Gabriel
SULIC/CAER**Pedido de Esclarecimento (PP nº 002/2024 - CAER / RR)**

Venho por meio desta, solicitar o esclarecimento do **Pregão Presencial nº 002/2024 – CAER / RR.****É solicitado no ANEXO I – TERMO DE REFERÊNCIA – ITEM 1****(TAMPÃO DN-600 ARTICULADO COM ANEL ANTI-RUÍDO – COMPRIMENTO DA TAMPA (A): 630MM; ESPESSURA DA TAMPA (B): 30MM; BASE SO ASSENTO (C): 805MM; COTA DE PASSAGEM (D): 600MM; ALTURA DO TELAR (E): 87MM; RESISTÊNCIA: 30 / 40 TONELADAS)**

DESPACHO Nº 030/2024 - GSE

ASSUNTO: ESCLARECIMENTO A RESPEITO DO OBJETO LICITADO

DESCRIPTIVO	
TAMPA: 625	
BASE: 760	
PASSAGEM LIVRE: 600	
ALTURA DO CONJUNTO: 100	
MEDIDAS EM MILÍMETROS	
CAST IRON TAMPÕES EM FERRO FUNDIDO	RICARDO CÂMARA
TAMPÃO ARTICULADO DN600 ARTICULADO	APROVADO
	REV. 3
	2014-04-01
	1:5

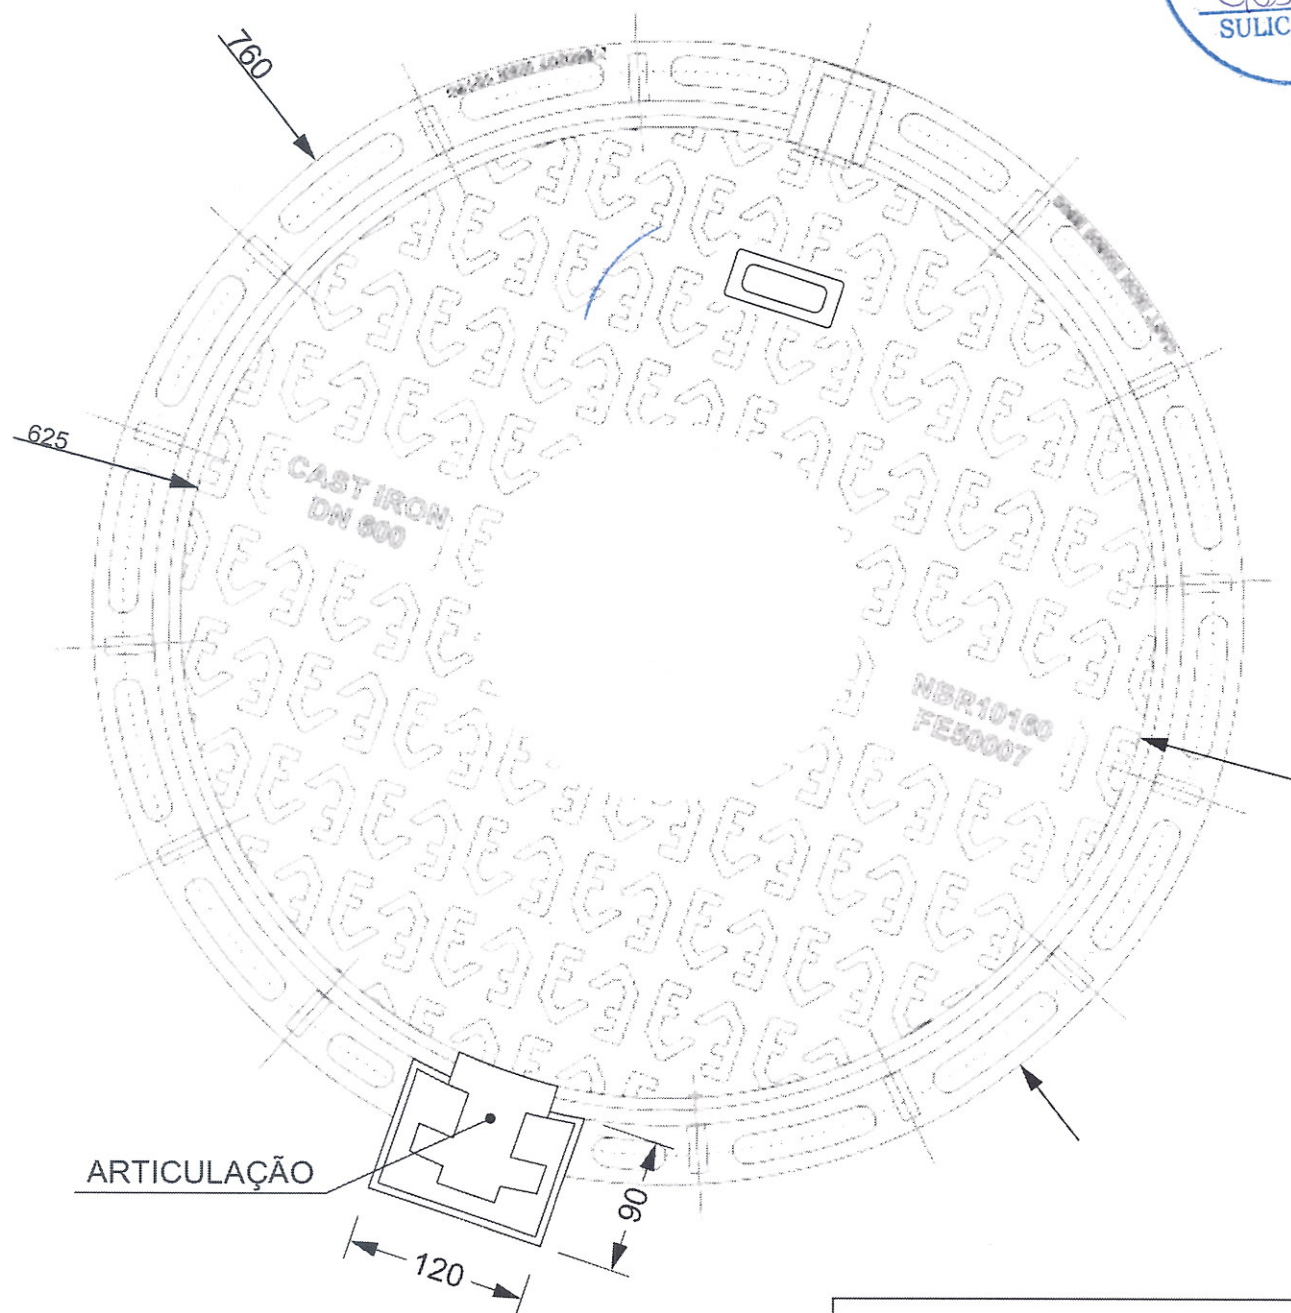
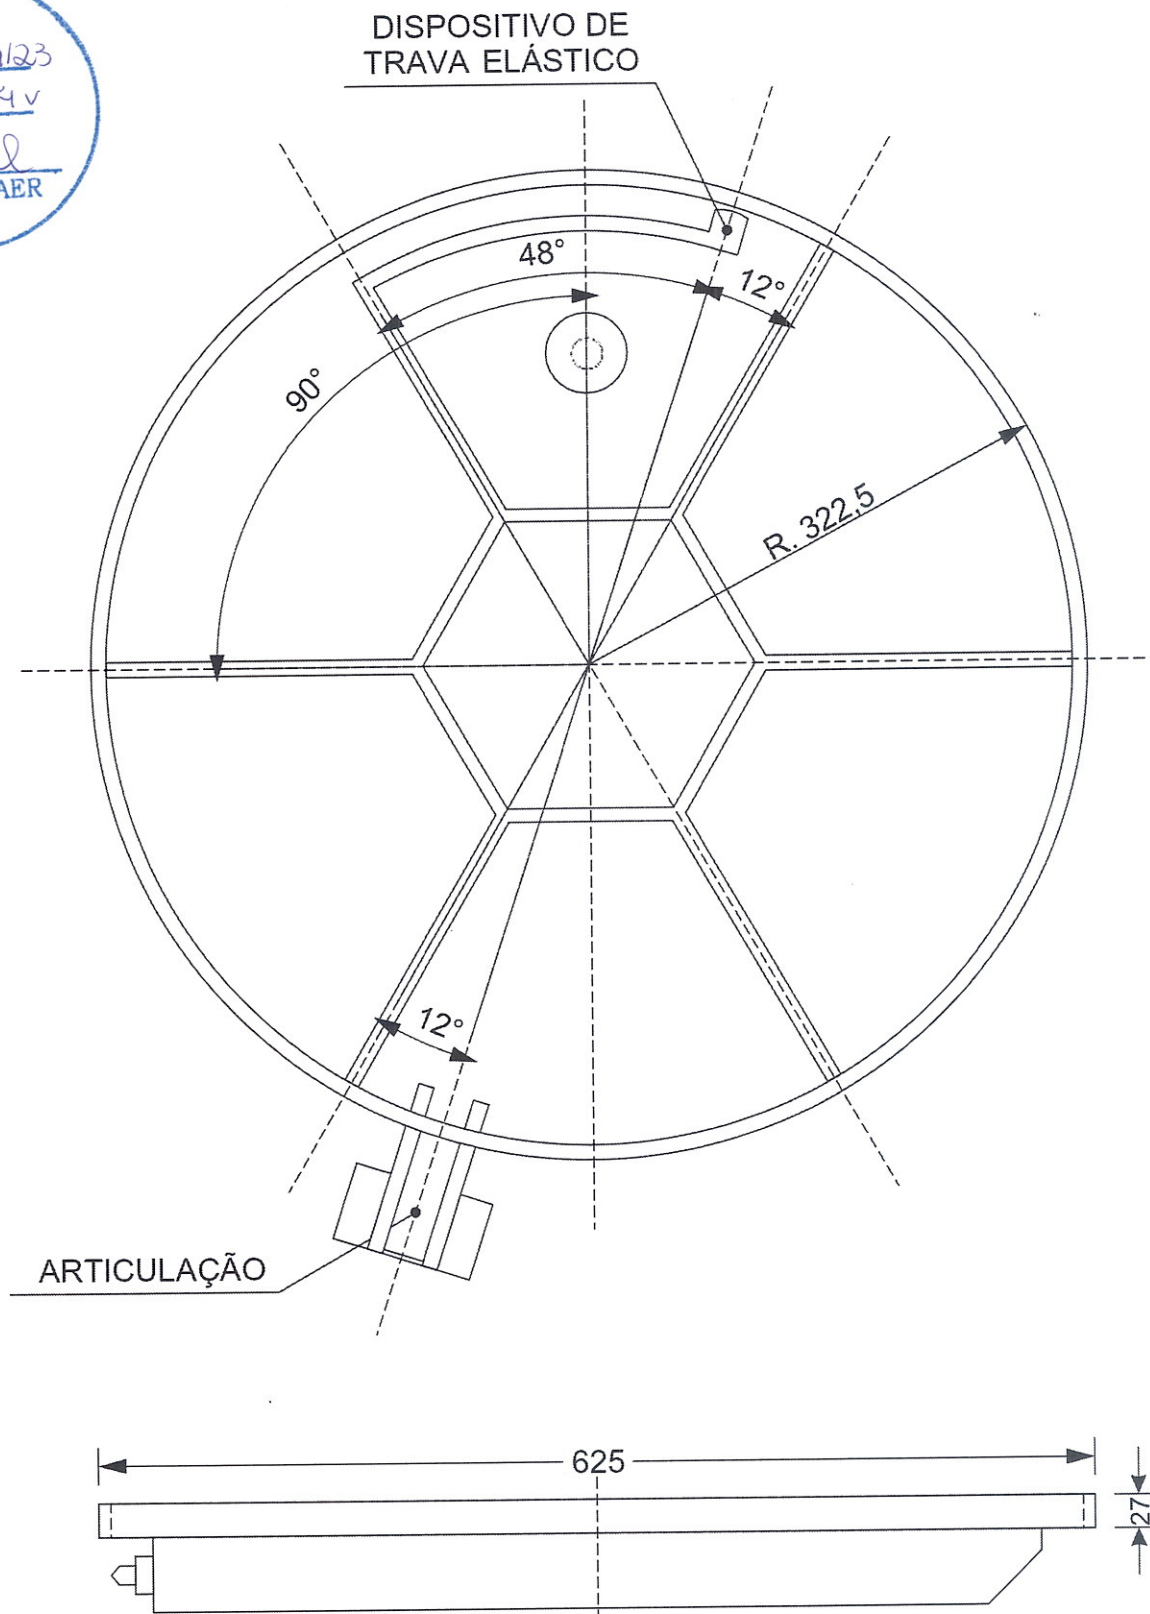
- 1) Gostaríamos de saber, se o DESENHO / CARACTERÍSTICAS (MEDIDAS) do TAMPÃO (ANEXO – DN600 ARTICULADO NBR 608.30.20AS – 760MM), atende ao que é solicitado no ITEM 1 do Edital por V.Sas.?
- 2) Poderiam nos fornecer FOTOS / DESENHOS do referido TAMPÃO em seu almoxarifado?
- 3) O fornecimento do ITEM 1 será ÚNICA ou PARCELADO?
- 4) O referido TAMPÃO, deverá vir COM ou SEM PINTURA BETUMINOSA?
- 5) O referido TAMPÃO, terá alguma INSCRIÇÃO (ÁGUA ou ESGOTO)?

1) Gostaríamos de saber, se o DESENHO/CARACTERÍSTICAS (MEDIDAS) do TAMPÃO (DN600 ARTICULADO NBR 608.30.20AS - 760MM), atende ao que é solicitado no ITEM 1 do Edital por V.Sas?

Atende em parte. Devido o anexo ao e-mail folha 164, não constar a resistência do tampão que deve ter de 30 a 40 toneladas

Foto frontal

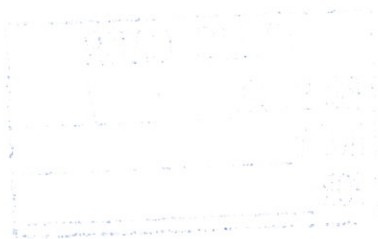
2) Poderiam nos fornecer FOTOS/DESENHOS do referido TAMPÃO em seu almoxarifado?

Segue em anexo foto do tampão
